Oggetto: ID_VIP:8075 Istanza per il rilascio del provvedimento VIA PNIEC-PNRR nell'ambito del provvedimento unico in materia ambiente, ai sensi dell'art.27 del D.Lgs.152/2006, relativa al progetto per la realizzazione di un impianto agrovoltaiico da ubicare nel Comune di Genzano di Lucania (PZ) alla Località " Masseria Sergente", potenza nominale pari a 19,7679 MW in DC e potenza in immissione pari a 19,80MW AC e delle relative opere di connessione alla RTN ricadenti nello stesso comune.

Proponente: **Genzano SPV S.r.l.**

Parere

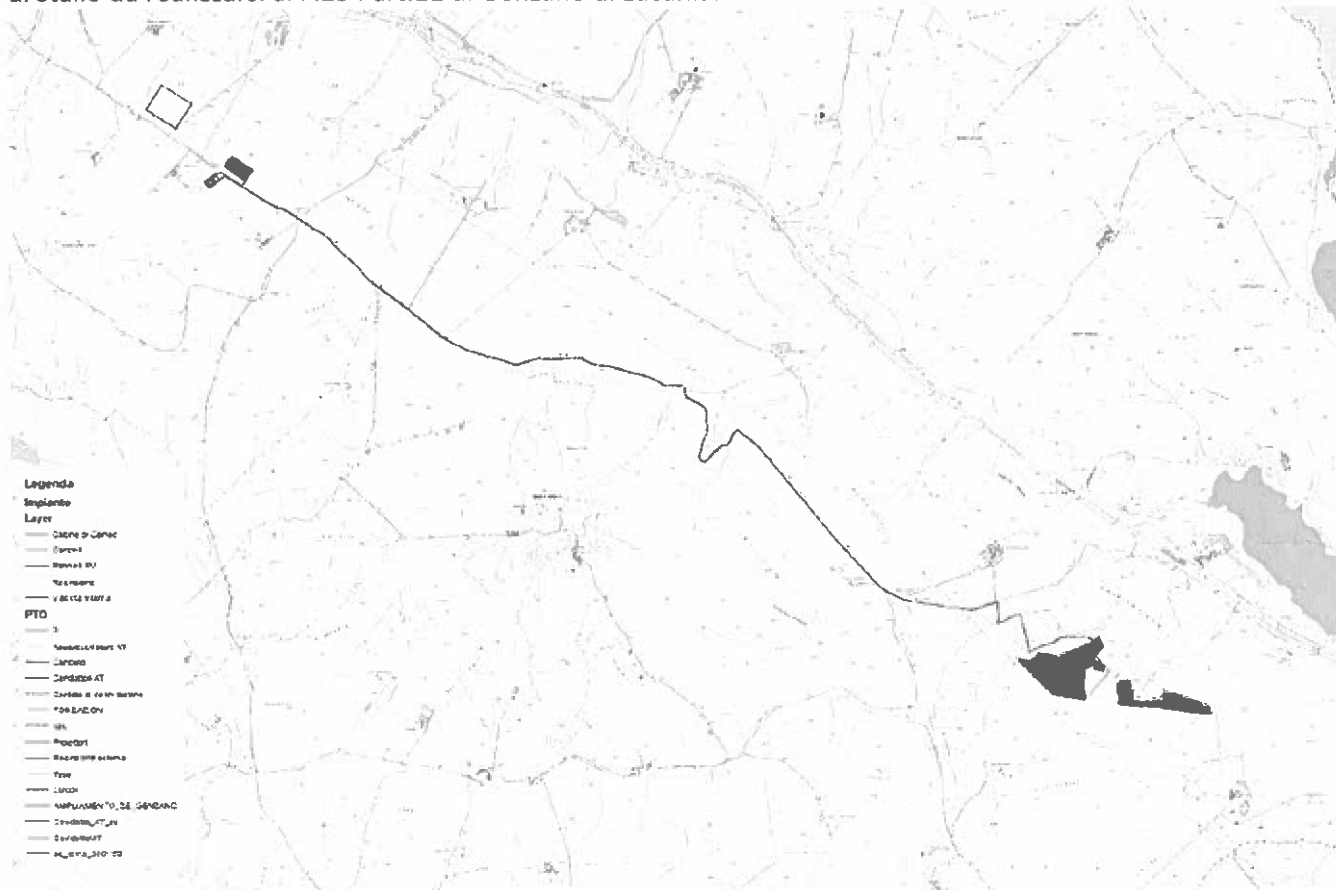
L'Ufficio ha verificato se l'impianto si configura con interferenze con le aree vincolate "ope legis" ai sensi dell'Art.142 lettera b), del D.Lgs. n.42/2004 e s.m.i. e con zone vincolate ai sensi della L.R. 54/2015.

L'intero campo fotovoltaico, la cabina Utente e tutto il percorso del cavidotto sono stati progettati all'interno del buffer di rispetto di 600m della Via Appia, istituito ai sensi dell'art.142,comma1,lett.m del D.Lgs. 42/2004;

La Cabina Utente e tutto il percorso del cavidotto ricade nell'area vincolata dal Castello di Monteserico, ai sensi dell'art.136 del D.Lgs 42/2004 a seguito della Delibera di Giunta Regionale n.345 del 10/6/2022, ove strutture tecnologiche non sono consentite ai sensi della normativa allegata al decreto di vincolo.

Il cavidotto segue il tracciato del tratturo Palazzo-Irsina, vincolato ai sensi della lettera m comma 1 dell'art.142 del D.Lgs 42/2004, per circa 4 km;

Il cavidotto per giungere alla cabina utente attraversa ortogonalmente il Tratturo Comunale di Gravina vincolato ai sensi degli artt.10 e 13 D.lgs 42/2004 Vincoli monumentali – archeologici, sottoposto a tutela.

Il Campo fotovoltaico è molto prossimo al buffer dei 300m dell'invaso di Serra del Corvo del Fiume Bradano;

Il parco agrifotovoltaico ricade in pieno nel tracciato dell'antica Via Appia per il quale lo stesso Ministero ha stanziato circa 20 milioni di euro per la sua conservazione e valorizzazione e ha candidato il tracciato a patrimonio culturale dell'Unesco e pertanto una sua eventuale realizzazione vanificherebbe tutto il lavoro che ha portato all'individuazione del tracciato storico.

Altresì si rileva che la sottostazione elettrica ricade nell'area vincolata dal Castello di Monteserico, ai sensi dell'art.136 del D.Lgs 42/2004 a seguito della Delibera di Giunta Regionale n.345 del 10/6/2022.

Per quanto sopra riportato l'Ufficio Pianificazione Territoriale e Paesaggio esprime parere CONTRARIO alla realizzazione dell'impianto agrifotovoltaico indicato in oggetto, in quanto come sopra evidenziato interferisce in maniera negativa e significativa con i numerosi beni tutelati dal D.Lgs 42/2004 (tratturo di Irsina, Castello di Monteserico, Invaso di Serre del Corvo) e comprometterebbe le strategie di valorizzazione della Via Appia, attualmente in itinere.
